Atualização - Aviso de Segurança de Campo
Philips Respironics - Cuidados respiratórios hospitalares
Registro ANVISA n. 10216710199

Ventilador Philips V680

Correção do software em relação ao código de erro 1008 - 2020-CC-HRC-004/ FCO86600058

13-Maio-2022

Identificação do ventilador V680

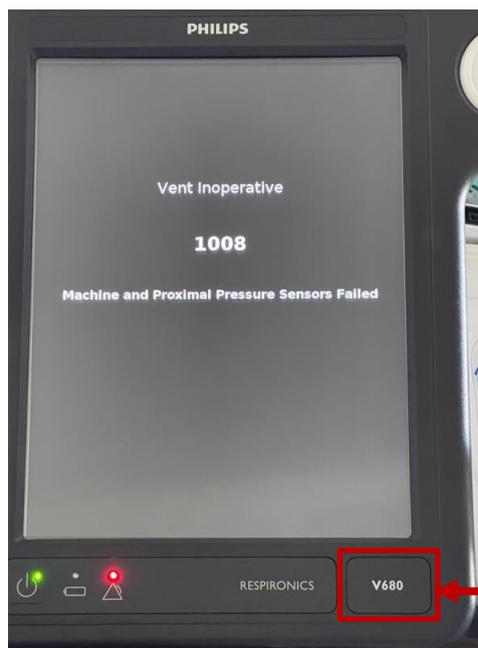
Durante a ventilação invasiva de ramo duplo, uma tosse do paciente de magnitude suficiente para impulsionar as pressões do circuito acima de 95 cmH₂O por mais de 150 milissegundos pode causar um alarme "Vent. inoperante 1008: Falha nos sensores de pressão proximal e da máquina" (imagem mostrada abaixo), o que fará com que o ventilador V680 cesse a terapia e o ventilador não funcionará, no entanto, permanecerá ligado.

Como dito acima, se houver um alarme "Vent. inoperante 1008: Falha nos sensores de pressão proximal e da máquina" (imagem mostrada abaixo), o que fará com que o ventilador V680 cesse a terapia. Uma cessação da terapia com o ventilador durante o uso em um paciente poderia potencialmente levar a hipoxemia grave e hipercarbica.

Como descrito acima, a Philips implantará a versão 1.40 do software, que inclui uma alteração para evitar que o código de erro de 1008 ocorra como resultado de uma tosse do paciente.
